Werkzeugfabrik GmbH & Co. KG	Bearb.	28.11.11	M.Elsner	Änderungsindex	Ident.-Nr. (Teilenummer)
	Gepr.	28.11.11	B.Knabe		
	Norm			Bezeichnung	
DMK 400 DREMASTER K 80-400 N·m

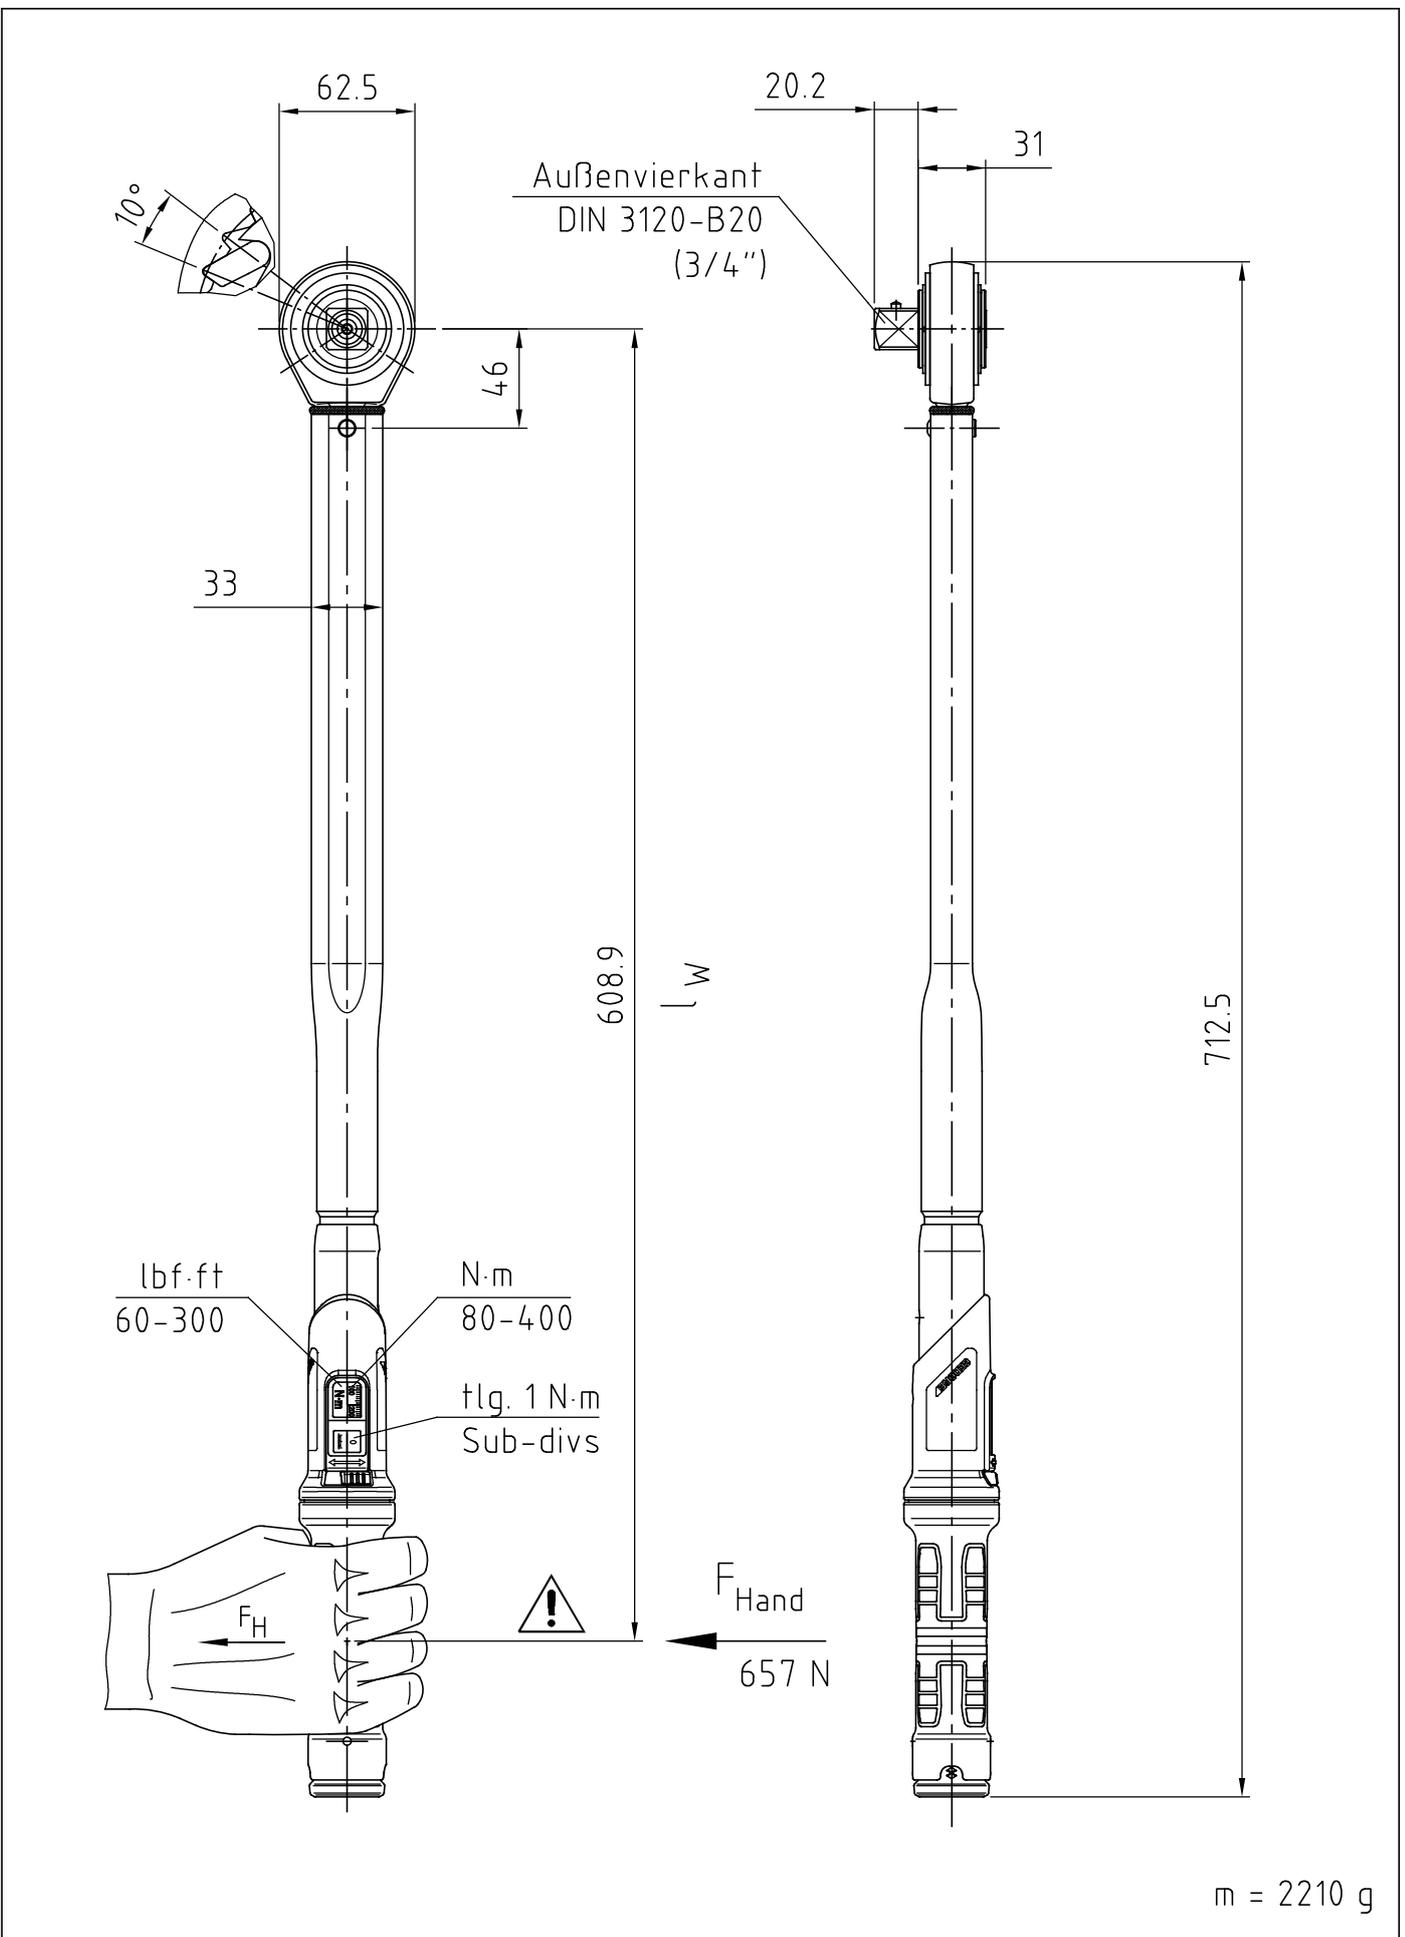
Index	Änderungs-Nr.	Änderung	Datum	Name
D	3849_0	Firmenname geändert war nur GEDORE, Darstellung vom Durchsteckvt. optisch an lfd.	14.07.20	B.Knabe
D	=	Fertigung angepasst. Maß 38 erfüllt. Gewicht korrigiert m= 2210g war m= 2400g

Index	Änderungs-Nr.	Änderung	Datum	Name
A	3476_0	Auf Design 2016 umgestellt; Firmenname geändert	24.02.16	M.Elsner
B	3525_0	Ø62.5 war Ø67; Maß 712.5 war 714.8	12.09.16	M.Elsner
C	3656_0	Logo im Schriftfeld geändert	31.01.20	M.Elsner
